TORINO METROPOLI
Città metropolitana di Torino

ATTO N. DD 3268 **DEL 04/06/2025**

OGGETTO: AUTORIZZAZIONE INTEGRATA AMBIENTALE N. 571 DL 08/02/2023 E S.M.I - PROVVEDIMENTO DI AGGIORNAMENTO AI SENSI DELL'ART. 29 NONIES DEL D.LGS. 152/2006 E S.M.I.

SOCIETA': INNOVA ECOSERVIZI s.r.l.
SEDE LEGALE: Via Donatello, 69 – Mappano
Sede operativa: Corso Cuneo, snc – Venaria Reale
P. IVA: 10171610016 POS. N. 022938

ALLEGATO
Sezione 6 - LAY OUT DELL'IMPIANTO
FASE I - <u>Area 1 (Lotti 1, 4, 5a)</u>

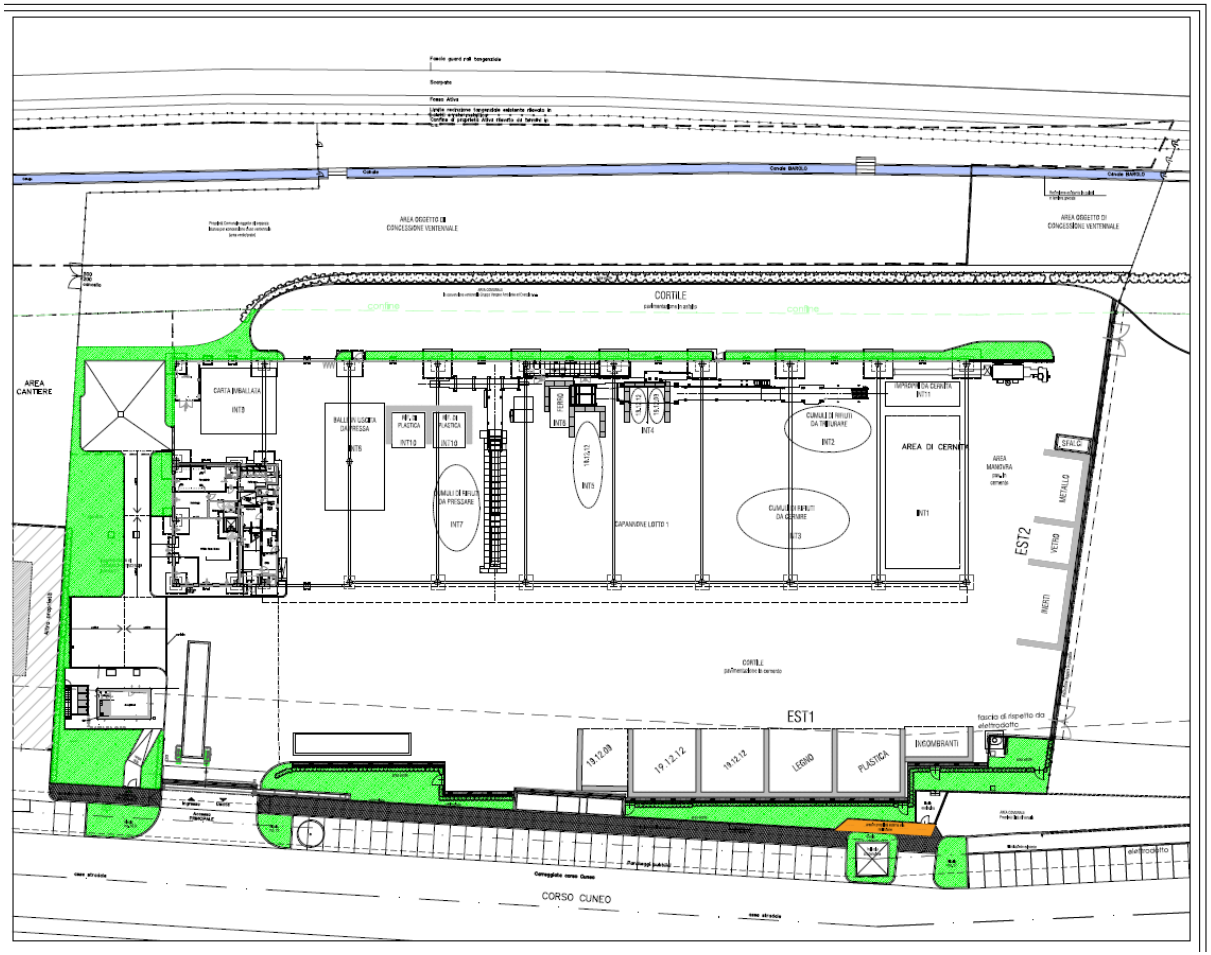
aggiornamento, come previsto ai sensi dell'art. 29-nonies del D.Lgs. 152/2006 e s.m.i., consistente nella modifica del *funzionamento del vibrovaglio 3d Combi, strutturato con 7 gradoni di vagliatura;*
- in data 08/05/2024, con nota di prot. CMTo n. 77053, la Scrivente formulava una richiesta integrazioni;
- in data 12/05/2025, con nota di prot. CMTo n. 79230, la Società trasmetteva quanto richiesto.

- l'inserimento di un divisorio mobile nella baia INT4 per separare il sovvallo minerale (EER 191209) da quello medio fine a composizione mista (EER 191212);
- la realizzazione di un'ulteriore baia di stoccaggio esterna per differenziare il sovvallo fine minerale (EER 191209) da quello medio-fine a composizione mista (EER 191212);

- con le integrazioni trasmesse in data 12/05/2025, con nota di prot. CMTo n. 79230, la Società specificava *che per ottenere un'ulteriore frazione di sovvallo medio fine (EER 191212) è previsto sia il restringimento delle aperture delle maglie dei primi due salti che l'utilizzo di un ulteriore gradone di vagliatura;*
- non sono pervenuti pareri ostativi relativi alla modifica in oggetto.

- la Sezione 6 - LAY OUT DELL'IMPIANTO FASE I - Area 1 (Lotti 1, 4, 5a)
e sostituirla con quella allegata al presente provvedimento, che ne costituiscono parte integrante;
